リコール情報：F4-1000 2010年モデル

リコール届出一覧表

リコール届出日：平成 23年 6月 29日

改善箇所説明図

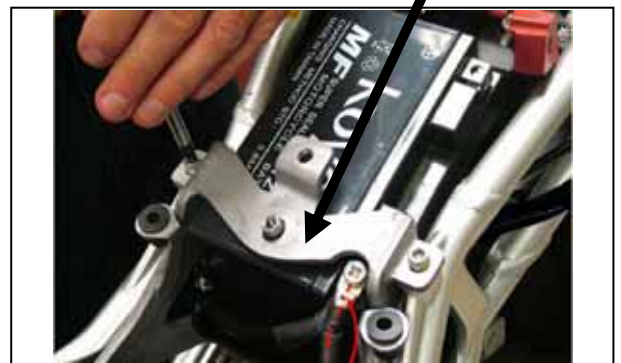
基準不適合発生箇所

リヤフレームプレート

リヤフレームにおいて、フロントフレームとの接続部付近の強度が不足しているため、走行振動等により当該部分に亀裂が入る場合がある。そのため、そのまま使用を続けると、最悪の場合、リヤフレームが折損するおそれがある。

*リヤフレームプレートを拡大

対策前

対策品

全車両、リヤフレームを点検し、損傷が認められる場合はリヤフレームを新品と交換し、リヤフレームプレートを対策品に交換する。損傷がない場合は、リヤフレームプレートを対策品に交換する。

識別：リヤフレームプレートの形状で判別できるため、特に識別はおこなわない。
